2.2 (2) K断層

薄片試料観察(H24-D1-3 深度57.20m)

第536回審査会合
机上配付資料1 修正後

連続性評価の具体的プロセス(原子炉補機冷却海水取水路等, 起点破碎部:H20-①-8, ①)

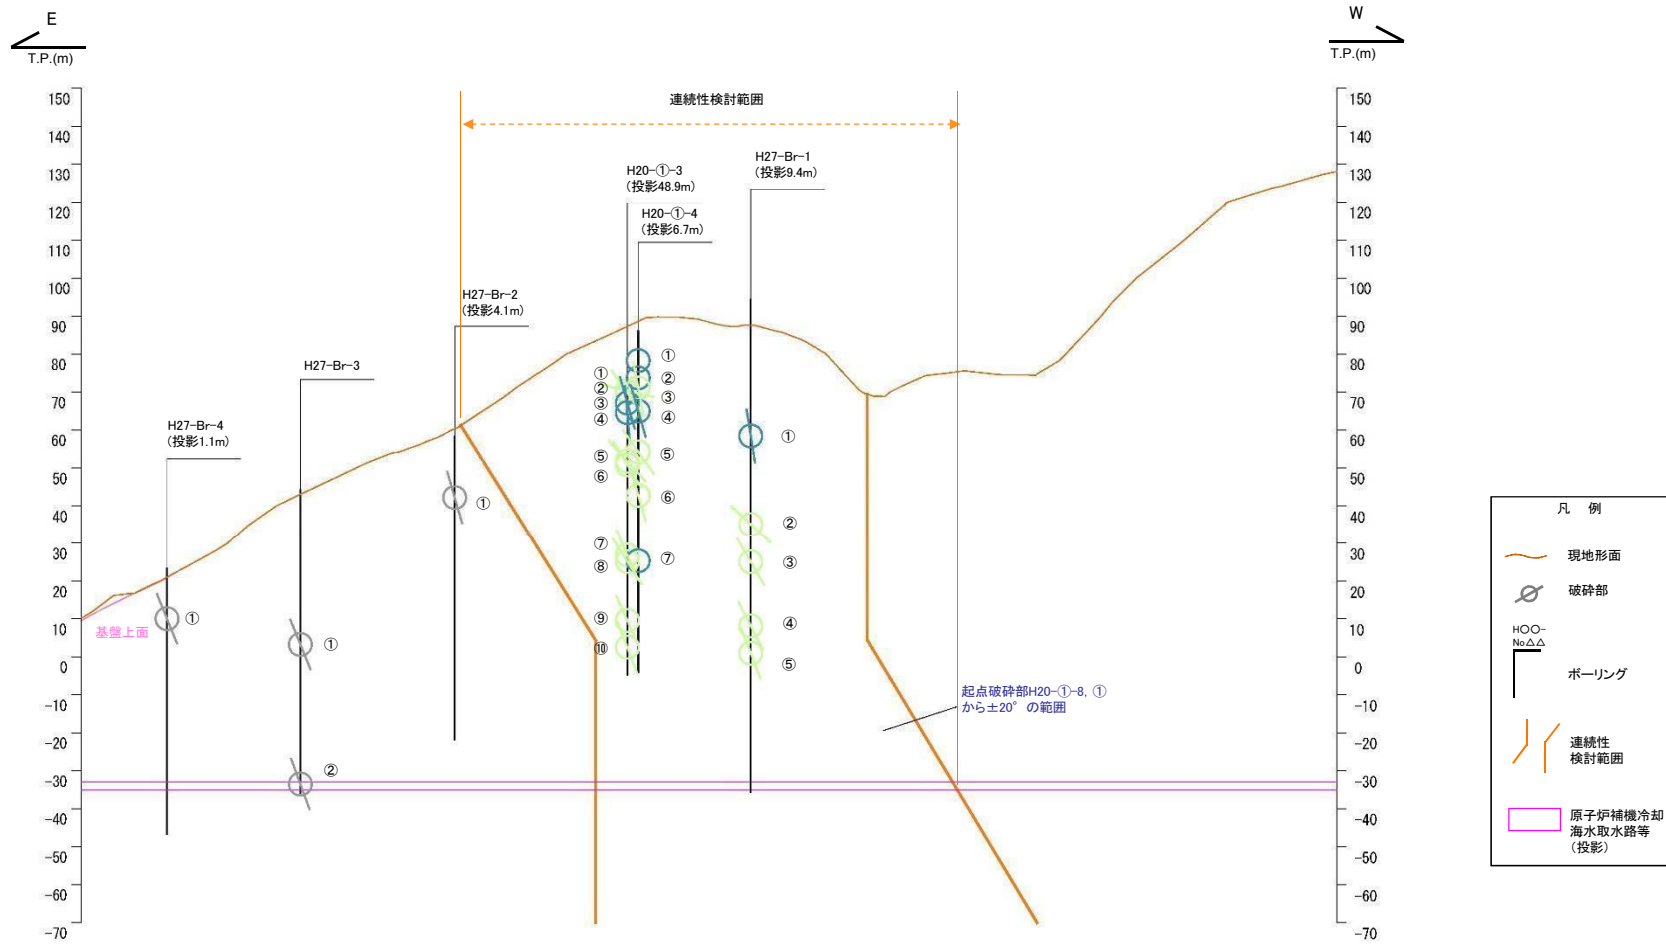
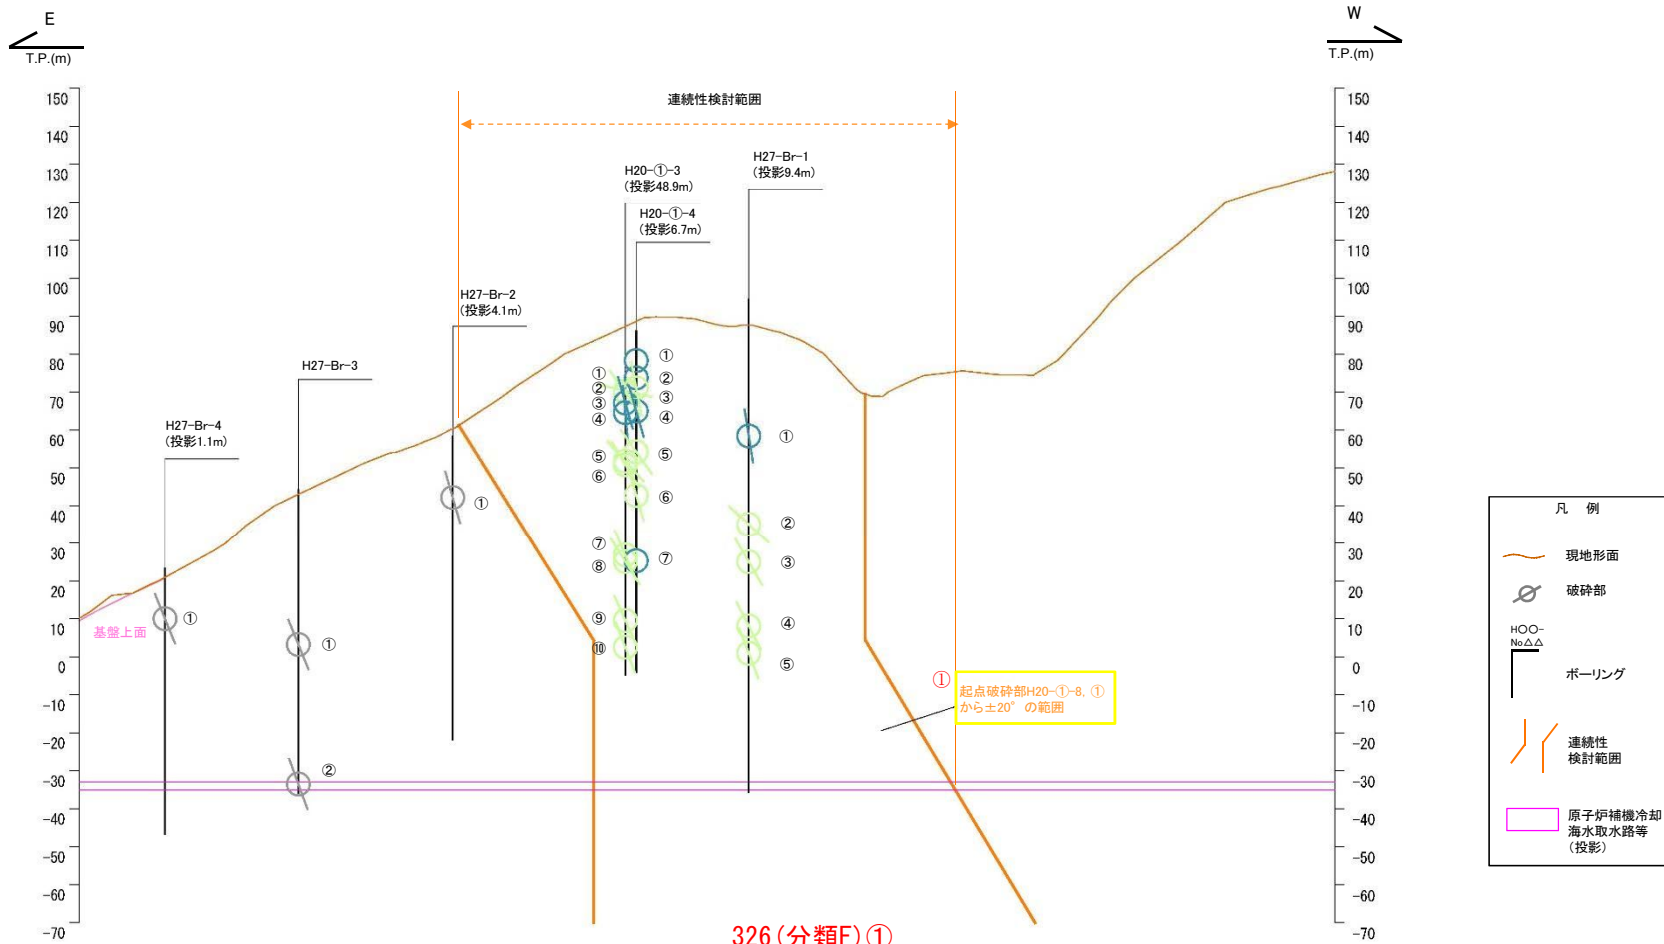
326(分類F)①
連続性検討範囲を示す説明書きの文字の色が統一されていないもの。

連続性評価の具体的プロセス(原子炉補機冷却海水取水路等, 起点破碎部:H19-No.15, ②)

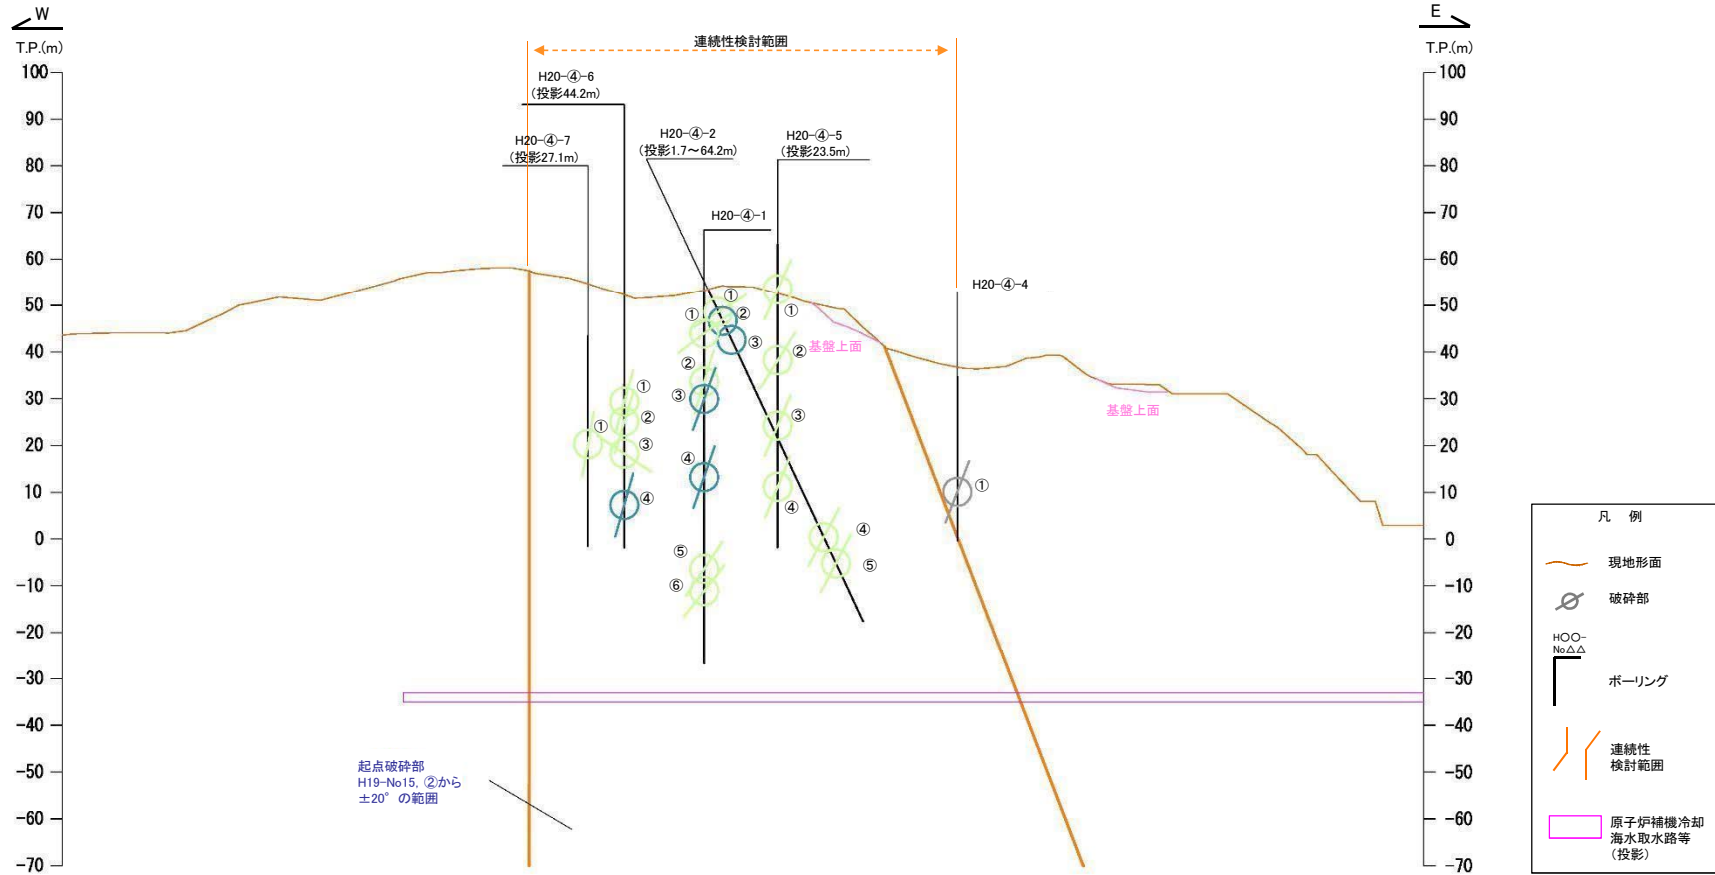
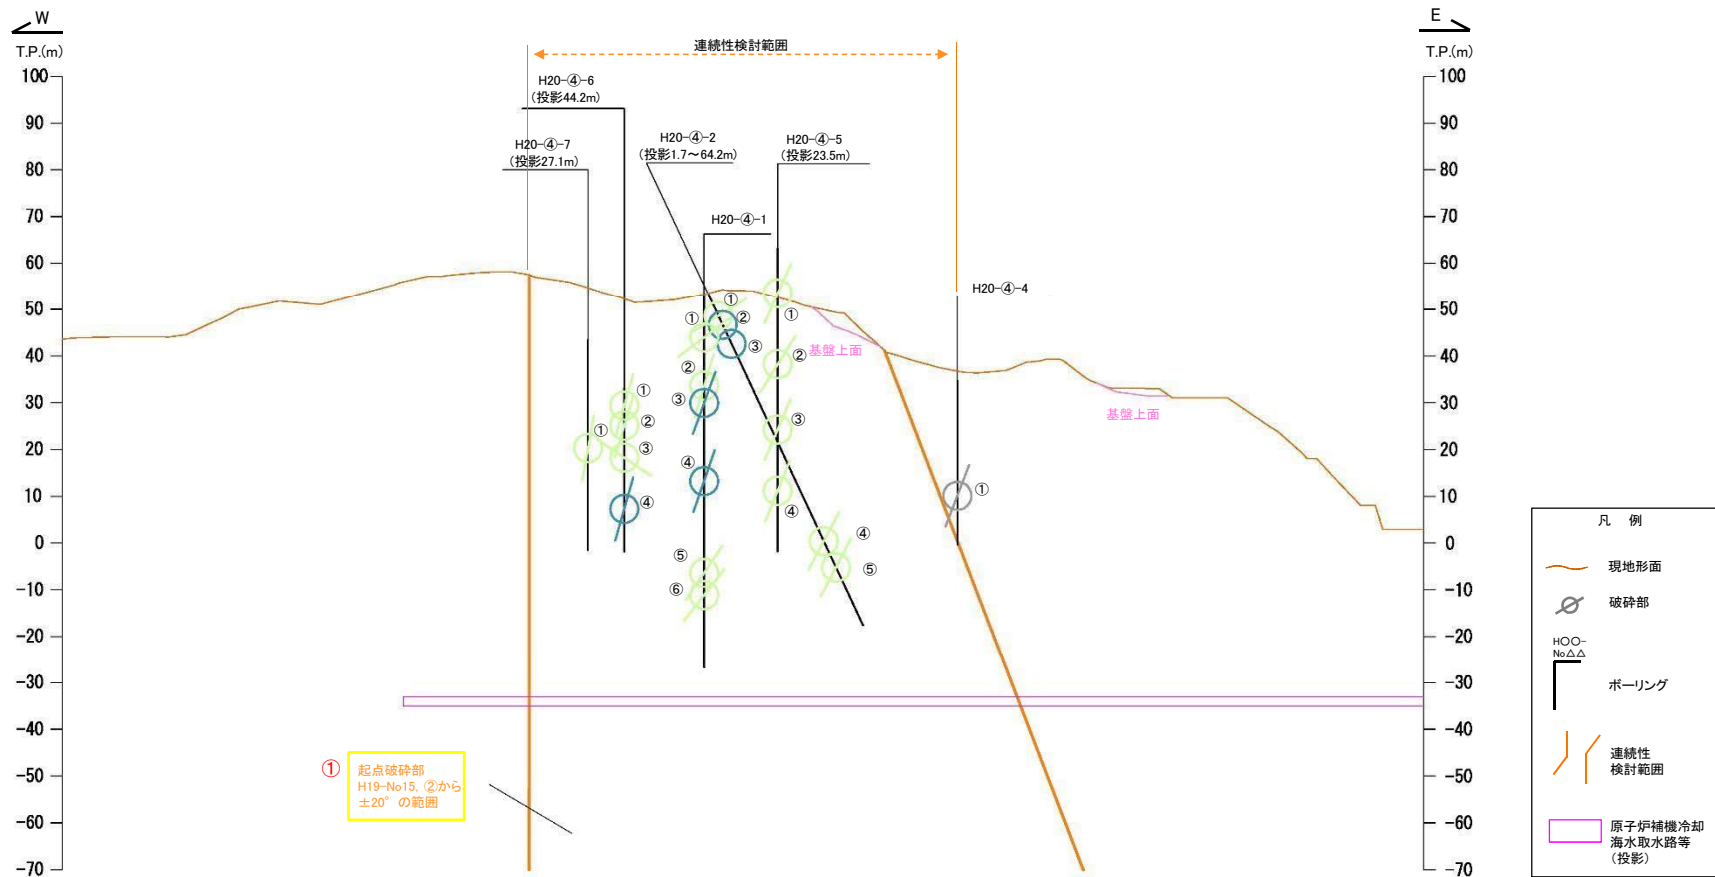
408 (分類F) ①
連続性検討範囲を示す説明書きの文字の色が統一されていないもの。

連続性評価の具体的プロセス(原子炉補機冷却海水取水路等, 起点破碎部:H20-③-1, ②)

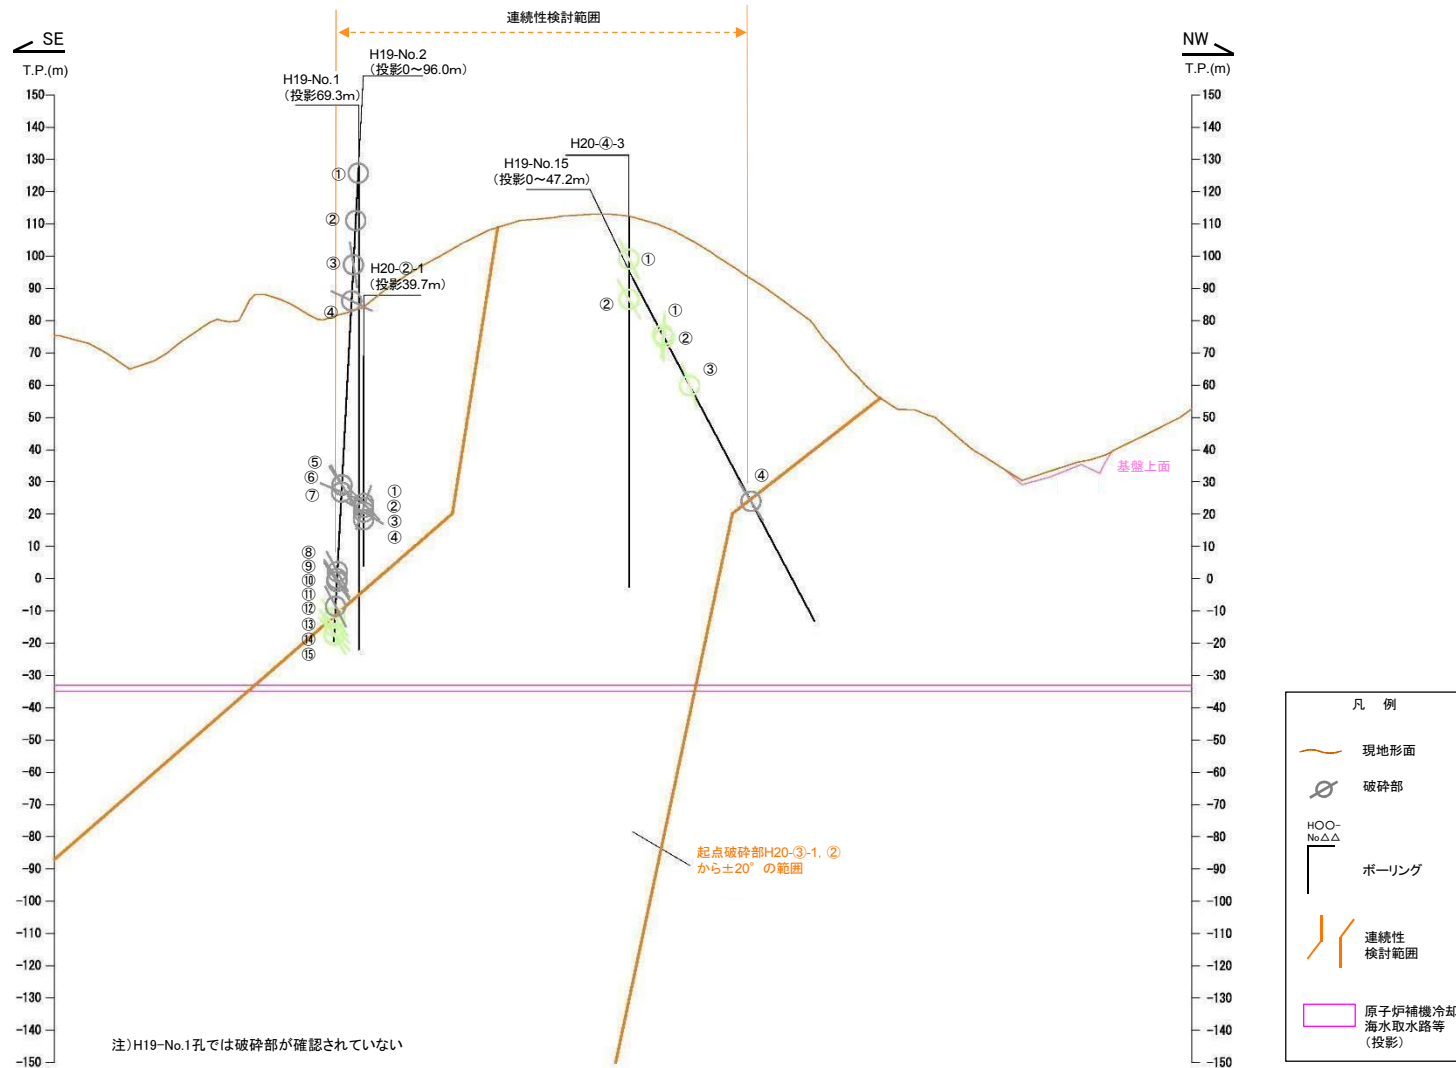
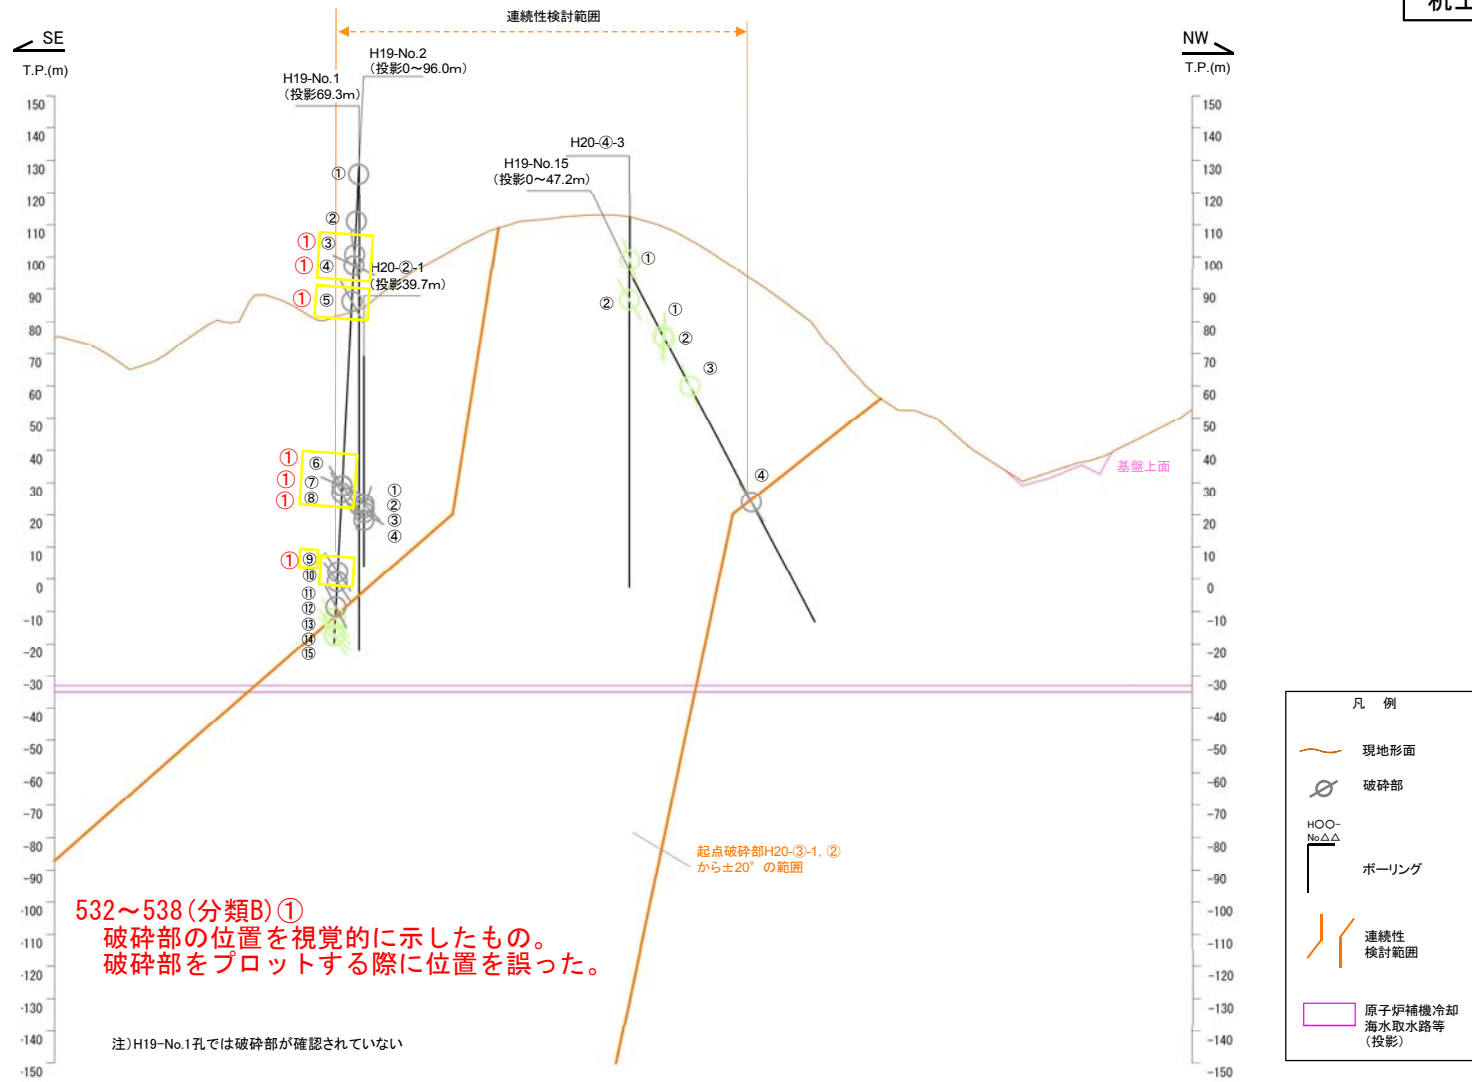
532~538 (分類B) ①
破碎部の位置を視覚的に示したものの。
破碎部をプロットする際に位置を誤った。
